Verslag huishoudelijke elektrische installatie op laagspanning en zeer lage spanning

Referentie: **003-20260622-01**	Datum controle: **22/06/2026**
Keurder: **003**

Eigenaar:	**Onbekend**	EAN-code:	**Onbekend**
Adres installatie:	**Binnenstraat 364B, 9300 - Aalst**	Nummer teller(s):	**1SAG3100490065**
		Distributienetbeheerder installatie:	**Fluvius**
Datum uitvoering installatie:	☑ Vóór 01/10/1981 ☐ Tussen 01/10/1981 en 01/06/2020 ☑ Vanaf 01/06/2020		
Type:	☑ Wooneenheid ☐ Niet-huishoudelijk ☐ PV ☐ Batterij ☐ Laadpaal

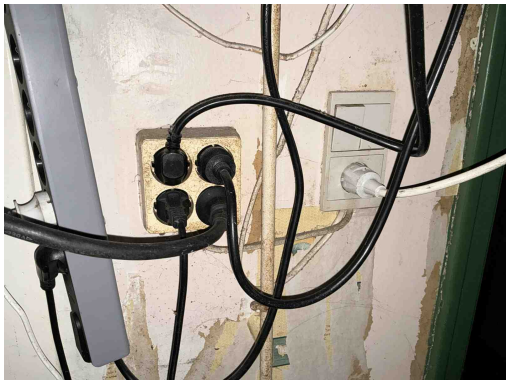
T21 - Het elektrisch materieel is niet geplaats volgens de voorschriften van de fabrikant/ regels van goed vakmanschap . (Boek 1: 1.4.1.3)

Opmerking: Ophangvijzen bord niet afgedekt, kamaansluiting niet afgedekt, Verlengdoos rechtstreeks gevoed

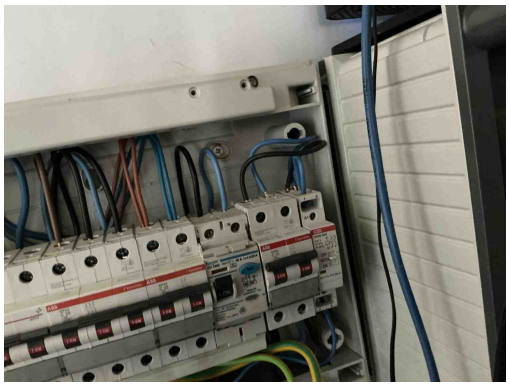
T21 - Het elektrisch materieel is niet geplaats volgens de voorschriften van de fabrikant/ regels van goed vakmanschap . (Boek 1: 1.4.1.3)

Opmerking: Ophangvijzen bord niet afgedekt, kamaansluiting niet afgedekt, Verlengdoos rechtstreeks gevoed

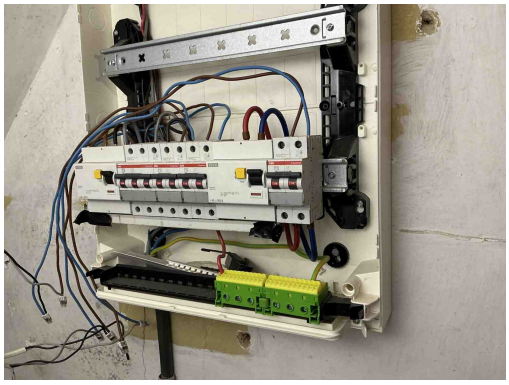
T21 - Het elektrisch materieel is niet geplaats volgens de voorschriften van de fabrikant/ regels van goed vakmanschap . (Boek 1: 1.4.1.3)
Opmerking: Ophangvijzen bord niet afgedekt, kamaansluiting niet afgedekt, Verlengdoos rechtstreeks gevoed

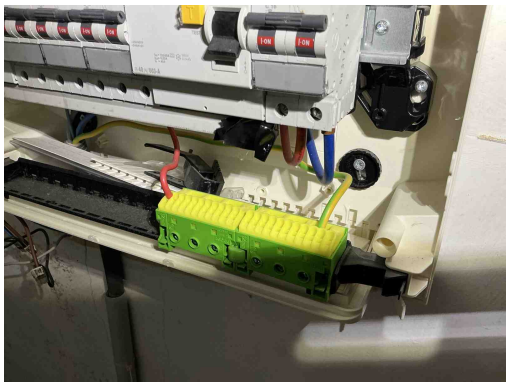
B32 - Het elektrisch verdeelbord in een huishoudelijke ruimte voldoet niet aan de materiaal vereiste, oa onbrandbaar, niet-hygroscopisch materiaal gemaakt zijn dat een voldoende mechanische weerstand biedt (Boek1: 5.3.5.1).
Opmerking: Geen deur of Carta

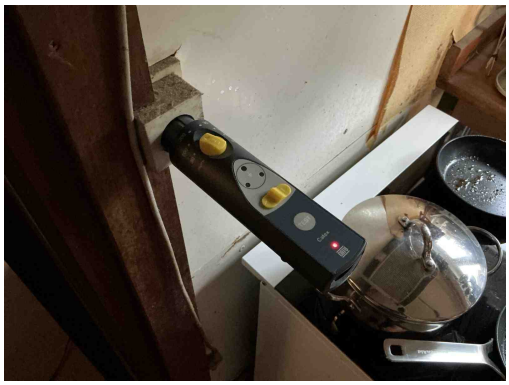
A09 - De isolatie van de aardgeleider en/of beschermingsgeleider is niet gekenmerkt door de geel / groene kleurencombinatie (Boek 1: 5.4.3.3).

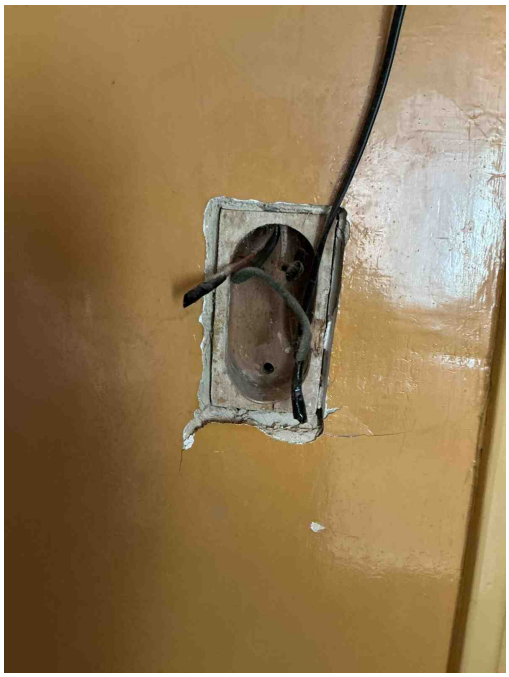
A20 - Er bevindt zich een contactdoos zonder beschermingsgeleider in de elektrische installatie. Deze is niet geplaatst achter een differentieelstroombeschermingsinrichting met grote (max. 30mA) of zeer grote (max. 10mA)gevoeligheid.

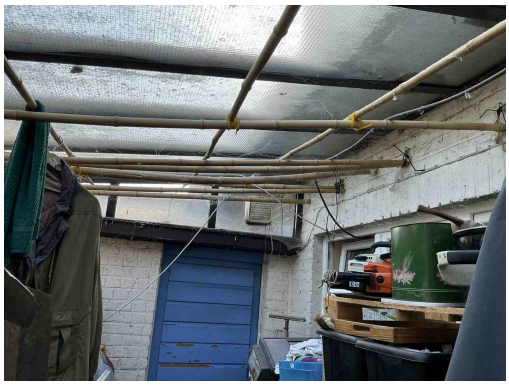
C30 - De deksels van de aftakdoos/aftakdozen ontbreken (Boek 1: 4.2.2.1, 5.2.6.1).

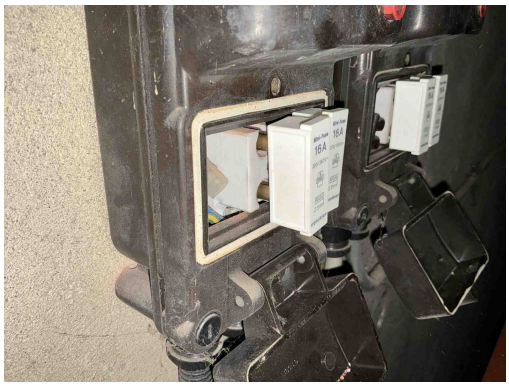
B06 - Het elektrisch verdeelbord heeft niet de minimale beschermingsgraad IPXX-B in een gewone ruimte (Boek 1: 4.2.2.3).

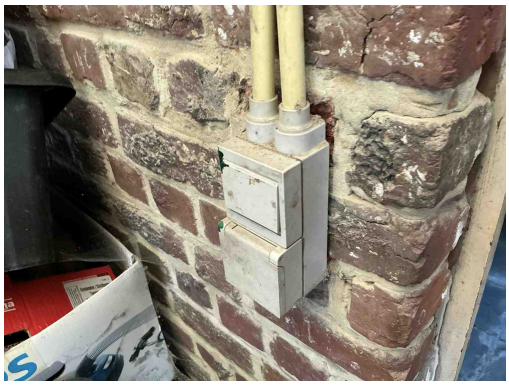
B02 - Het elektrisch verdeelbord is onvoldoende bereikbaar (Boek 1: 5.3.5.1).

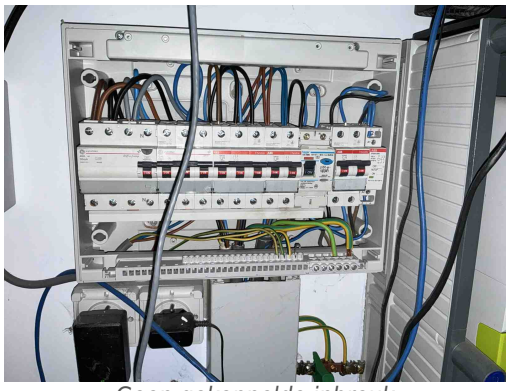
T10 - Bepaalde contactdozen en/of schakelaars zijn niet degelijk bevestigd (Boek 1: 1.4.1.3).
